沖縄県知事による環境保全措置要求について

令和4年6月

沖縄防衛局

「令和2年度普天間飛行場代替施設建設事業に係る事後調査報告書等について(令和4年3月31日付け、環政第1592号)」において示された「令和2年度普天間飛行場代替施設建設事業に係る事後調査報告書等に対する環境保全措置要求」に対する事業者の対応は、以下のとおり。

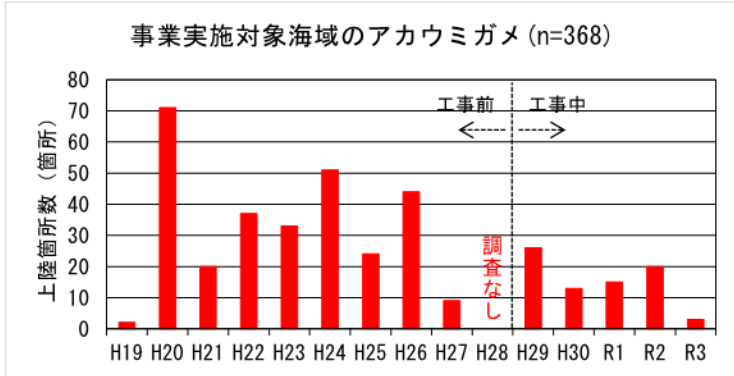
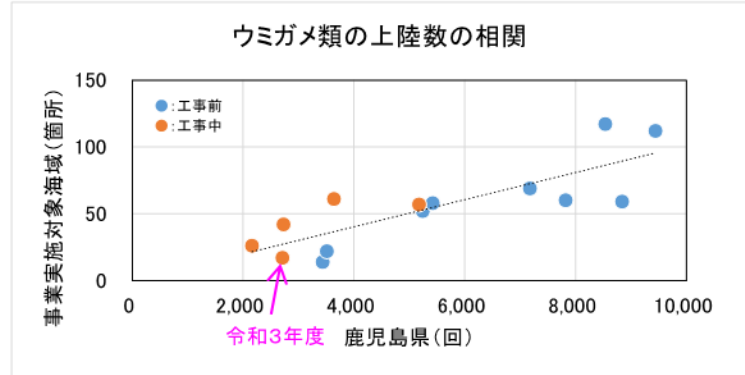
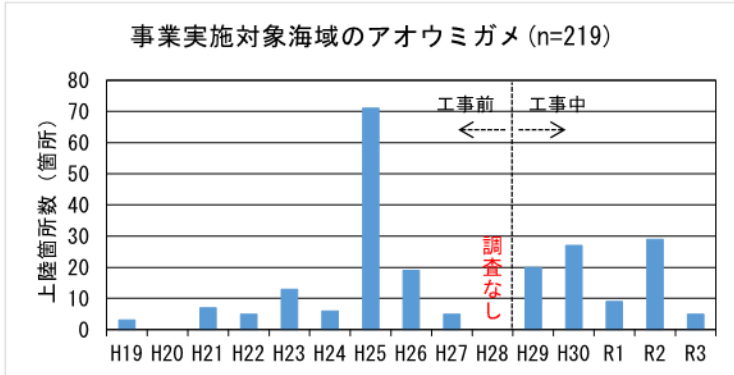
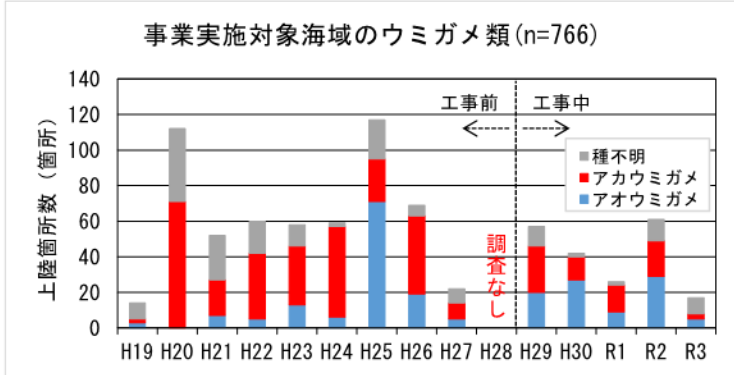
(2)	<p>前回環境保全措置要求のとおり、過年度のヘリコプター等による調査結果を確認すると、ジュゴン個体Aの確認位置は工事実施後に変化していると考えられ、また、嘉陽地先海域に設置されている録音装置より、令和2年2月から6月及び8月にジュゴンのものである可能性が高い鳴音が複数回確認されたとしているが、その多くが休工期や工事時間帯以外、工事中断期間中となっており、海中土木工事や作業船の航行による水中音の影響が懸念されることから、以下の事項を実施すること。</p>	—
ア	<p>嘉陽地先海域における海中土木工事や作業船の航行による水中音の測定及び当該測定結果を踏まえた工事の影響の考察、並びに工事や作業船の航行による水中音の影響が考えられる場合は、必要な環境保全措置の実施。</p>	<p>令和3年5月11日付け「普天間飛行場代替施設建設事業に係る埋立地用途変更・設計概要変更承認申請書に対する質問について(三次質問)(提出)」で回答したとおり、海中土木工事や作業船の航行を含め海上工事の水中音の影響については、第18回委員会(平成31年1月22日)の資料4に示したとおり、工事の実施状況とジュゴンの生息状況を整理した結果、それまでの工事において水中音がピークと考えられた護岸工事を行っている時期であっても嘉陽沖でジュゴンが定期的に確認されたことから、海上工事による水中音の影響があったとは考えていません。このため、引き続き、環境保全図書に記載のとおり、初めて杭打ち工事を行う際に水中音を測定し、予測した音圧レベルを超過するなどの場合には杭打ち工事から発生する水中音を低減する対策を検討することとしています。</p>
イ	<p>船舶自動識別装置(AIS)を搭載している土運搬船にあっては、実際の航行ルートを図示。実際の航行ルートを図示が困難な場合は、土運搬航行の際に記録した所定ポイント通過時の座標を図示。</p>	<p>本事業で使用している作業船については、航行の際に記録した所定のポイント通過時のGPS座標と時刻をもとに、作業船が岸から10km以上離れて航行していることを確認しております。</p>

区域区分ごとのウミガメ類の上陸数の推移①

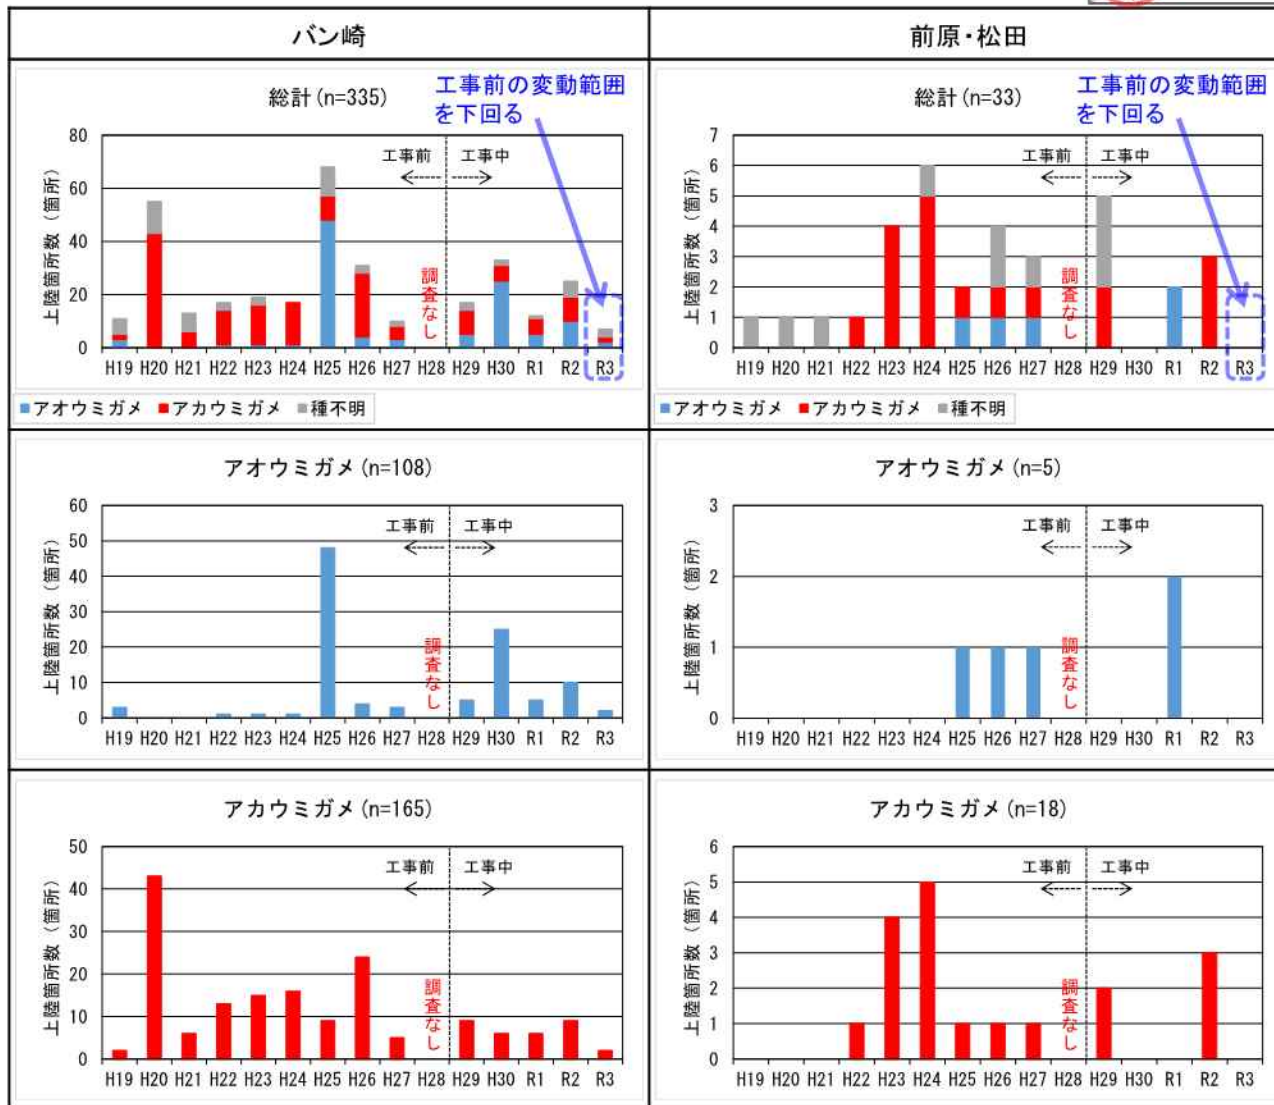
項目	環境保全措置要求	事業者の対応
3 ウミガメ類		
(1)	<p>平成29年度以降、ウミガメ類の上陸状況の調査結果が平年と比較して低い水準にあった安部崎(大浦湾側)の上陸数は、令和2年度の結果は平年並みとなっているが、第35回環境監視等委員会資料7のp7によると、令和3年度のウミガメ類の上陸状況の調査結果は、上陸数が過年度と比較して減少しており、安部崎(大浦湾側)の上陸数は1箇所、また、バン崎の上陸数も工事前の変動範囲(10～68箇所)を下回る7箇所となっている。</p> <p>令和3年度における調査区域全域の上陸数の低下及びバン崎の上陸数が工事前の変動範囲を下回っている要因について考察すること。</p> <p>なお、低下要因の考察に当たっては必要に応じて原因究明のための調査を実施し、その結果を示すこと。</p> <p>また、考察の結果、事業の影響が考えられる場合は、必要な環境保全措置を実施すること。</p>	<p>工事前(平成19～27年度)と工事中(平成29、30年度、令和元年度～令和3年度)のウミガメ類(アカウミガメ、アオウミガメ及び種不明)の上陸数の推移を別添1に示します。</p> <p>事業実施対象海域における令和3年度のウミガメ類の上陸数の総計は、過年度よりも減少して17箇所となりましたが、工事前の変動範囲内(14～117箇所)でした。区域区分ごとに見ると、バン崎の総計が7箇所で工事前の変動範囲(10～68箇所)を下回り、また前原・松田の総計が0箇所で工事前の変動範囲(1～6箇所)を下回りましたが、その他の区域は工事前の変動範囲内でした。</p> <p>「工事中における事後調査及び環境監視調査の計画」(平成27年10月6日付け沖防調第4395号の資料2-②)に示したとおり、ウミガメ類への影響の有無の判断に際しては、上陸状況を一つの指標とし、上陸数について事業実施前の変動範囲を外れた状態が継続しているかを判断基準としています。上陸数の変動の要因は明らかではないものの、近年全国的にウミガメ類の上陸数は減少傾向にあります。事業実施対象海域と近傍の鹿児島県の上陸数を比較すると、工事前の平成19年度から令和3年度までの期間において、これらの上陸数の間には相関関係が認められ、令和3年度は鹿児島県でも上陸数が減少しています。</p> <p>このように、変動が生じているのは事業実施対象海域に限らない上、工事の実施時期と関係なく変動がみられることから、事業の影響による変動とは考えておりませんが、引き続き上陸状況を調査していきます。</p>

- ウミガメ類の上陸数を区域区分ごとにみると、バン崎の総計が7箇所です。工事前の変動範囲（10～68箇所）を下回り、また前原・松田の総計が0箇所です。工事前の変動範囲（1～6箇所）を下回った。
- その他の区域のウミガメ類の上陸数は、工事前の変動範囲内であった。

海藻草類スポット調査における海域別の出現種類数の変動について

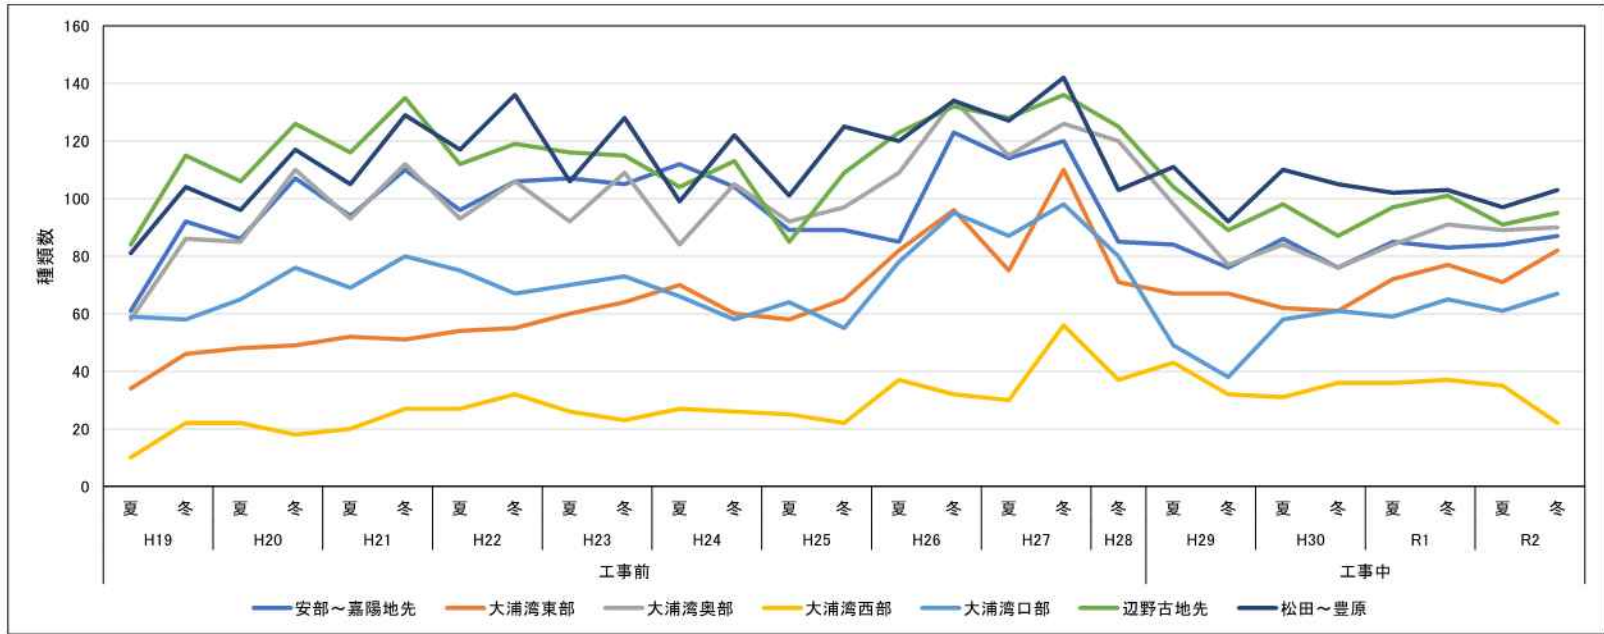
項目	環境保全措置要求	事業者の対応
5 海藻草類		
(1)	<p>スポット調査における出現種数について、平成29年度から令和元年度の調査結果において冬季の種類数が工事前の変動範囲を下回っている状況が継続していたことから、沖縄県は事業者に、前回環境保全措置要求により、工事前に確認されていた種で、工事後に確認されなくなった種の特長(濁りへの耐性、水温変化への耐性など)を整理し、事業の影響について考察するよう求めたが、事業者は、令和4年1月回答で「海草藻場及びホンダワラ藻場の分布面積については、平成19年度以降の調査期間全体をみると、調査範囲全域において減少傾向にあると考えています。特に、海草藻場の高被度の分布面積は明らかです。海藻草類の分布はその年の気象・海象等の自然環境に大きく影響を受けるところ、減少傾向は調査範囲全域で工事前から続いており、その要因が工事の影響によるものとは言えないため、工事後に確認されなくなった種の特長を踏まえた考察の必要はないものと考えます。」としている。</p> <p>しかしながら、海草藻場及びホンダワラ藻場の分布面積の減少と異なり、スポット調査における出現種数の減少傾向が確認できるのは、代替施設本体の護岸工事が開始されるなど工事が本格化した平成29年度頃からとなっている。</p> <p>以上のことから、代替施設本体の護岸工事や汚濁防止膜の展張箇所等の近傍におけるスポット調査地点において工事前に確認されていた種(環境省レッドリスト、沖縄県レッドデータブックに掲載されている等の希少な種に限る。)で、工事後に確認されなくなった種の特長(濁りへの耐性、水温変化への耐性など)を海域別で整理し、事業の影響について考察すること。また、事業による影響が考えられる場合は、必要な措置を講じること。</p>	<p>スポット調査における種類数について、海域別に種類数の経年変化を整理したものを別添2に示します。</p> <p>いずれの海域においても平成26～27年度が種類数のピークとなっており、その後、平成28年度にかけて減少する傾向がみられることから、「スポット調査における出現種数の減少傾向が確認できるのは、代替施設本体の護岸工事が開始されるなど工事が本格化した平成29年度頃からとなっている」との御指摘は当たりません。</p> <p>その上で、海草藻場及びホンダワラ藻場の分布面積については、平成19年度以降の調査期間全体をみると、調査範囲全域において減少傾向にあると考えています。特に、海草藻場の高被度の分布面積の減少は明らかです。海藻草類の分布はその年の気象・海象等の自然環境に大きく影響を受けるところ、減少傾向は調査範囲全域で工事前から続いており、その要因が工事の影響によるものとは言えないため、工事後に確認されなくなった種の特長を踏まえた考察の必要はないものと考えます。</p> <p>現時点では、工事前から続いている海草藻場の分布面積の減少要因や変動要因は特定できていませんが、今後も工事の進捗に留意しながらモニタリングを行うとともに、他事例等の情報収集を継続し、原因等について検討する方針です。</p> <p>いずれにせよ、今後も、工事の進捗に留意しながら事後調査を継続して変化の状況を確認し、工事による影響の可能性がある場合には、専門家等の指導・助言を得て、原因と考えられる施工方法の見直しを行い、必要な保全対策を講じる考えです。</p>

○ 海藻草類スポット調査における出現種類数について、海域別に経年変化を整理したところ、いずれの海域においても平成26～27年度が種類数のピークとなっており、その後、平成28年度にかけて減少する傾向がみられる。
